021

07/12/2007

Technical Bulletin

STT-1:n hihnankireysarvojen lisäykset

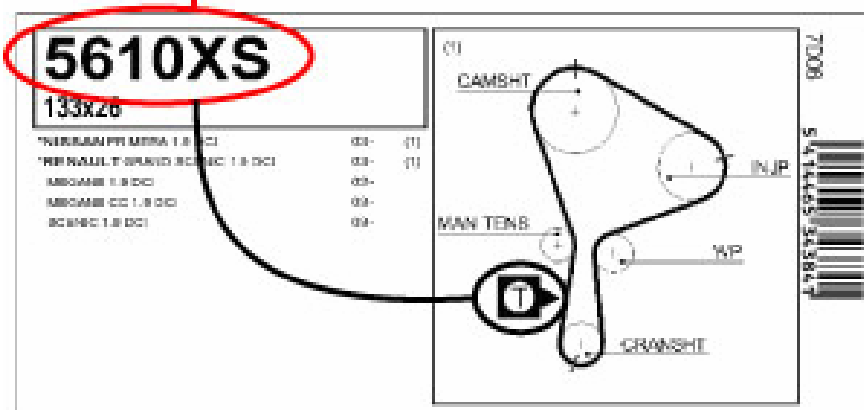
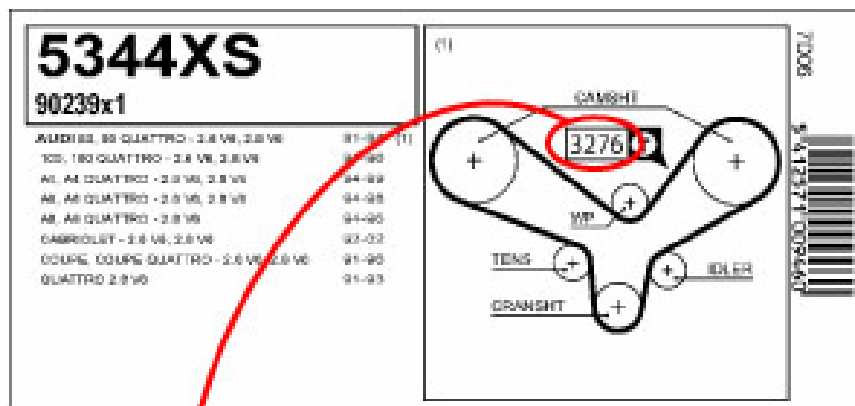
Kun olet syöttänyt pakkauksessa annetun koodin ja painanut  (enter-näppäintä), koodi ilmestyy näytölle varmistaen, että tietokanta on löytänyt oikean arvon. Sen jälkeen jatketaan kiristysarvojen mittaamista kuten ennen.

Jos myyntipakkauksen piirroksessa on  -merkki, käytä hihnan osanumeroa.

Jos myyntipakkauksen piirroksessa on  -merkki, käytä tätä numeroa.
